A: Behördenbeteiligung

Entwicklungskonzept zur Standortwahl von Photovoltaik- Freiflächenanlagen

Behördenbeteiligung und Beteiligung der Öffentlichkeit

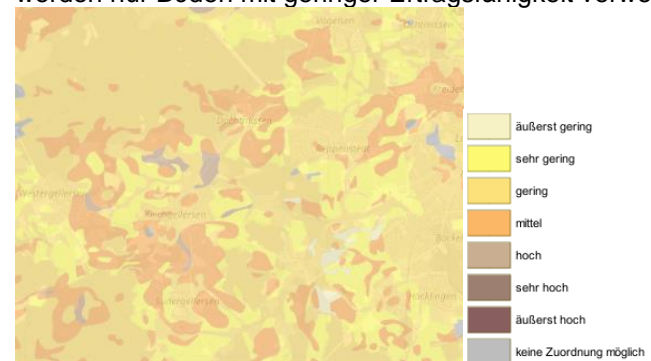
<p>Punkt 5 „Landwirtschaftliche Flächen“ Es wird angeregt, dass hier nicht in auf die Ertragsfähigkeit der Böden abgezielt werden sollte, sondern auf die Bodenwertzahl und die weiteren in der geplanten Regelung des NKlimaG benannten bzw. angedachten Faktoren. Bei einer Bodenwertzahl über 50 (oder angepasst an den Standort der Samtgemeinde Gellersen) soll in der geplanten Gesetzesänderung nur die Errichtung von Agri-PV Anlagen zulässig sein. Zudem können auch die Feuchtestufen der Böden herangezogen werden. Alternativ kann auf das Gesetz Bezug genommen werden, sollten sich darin Änderungen ergeben.</p>	<p>Wird zur Kenntnis genommen. Nach den Hinweisschreiben Ausbau der Freiflächen- und Agri- Photovoltaik in Niedersachsen, herausgegeben vom Niedersächsischem Ministerium für Umwelt, Energie und Klimaschutz, dem Niedersächsischen Ministerium für Ernährung, Landwirtschaft und Verbraucherschutz und dem Niedersächsischen Ministerium für Wirtschaft, Verkehr, Bauen und Digitalisierung am 17.11.2023, sollen Landwirtschaftliche Flächen nur dann in Betracht gezogen werden, wenn sie u.a. über ein geringes Ertragspotenzial verfügen. Hierbei wird weiter ausgeführt, dass Flächen mit einem Ertragspotenzial >50 Bodenpunkte nicht genutzt werden sollten. Bei der im NUMIS verfügbare Karte über die Bodenpunkte ist jedoch in den Außenbereichen keine Zuordnung der Bodenpunkte möglich (siehe folgende Karte graue Darstellungen).</p>

Die im Konzept verwendete Karte stammt ebenfalls aus NUMIS und zeigt die Bodenfruchtbarkeiten (Ertragsfähigkeiten), sie orientiert sich in der Legende jedoch nach Einstufungen von äußerst gering bis äußerst hoch und nicht an Bodenpunkten. In der Bewertung wurden Böden ab einer Wertigkeit von Mittel oder höher ausgeschlossen (es werden nur Böden mit geringer Ertragsfähigkeit verwendet).

Die verwendete Karte ermöglicht auch eine Zuordnung der Böden in den Außenbereichen, welche für die Errichtung von Photovoltaik-Freiflächenanlagen überwiegend infrage kommen. Sie wird im Maßstab 1:50.000 dargestellt, die Karte der Bodenpunkte (erste
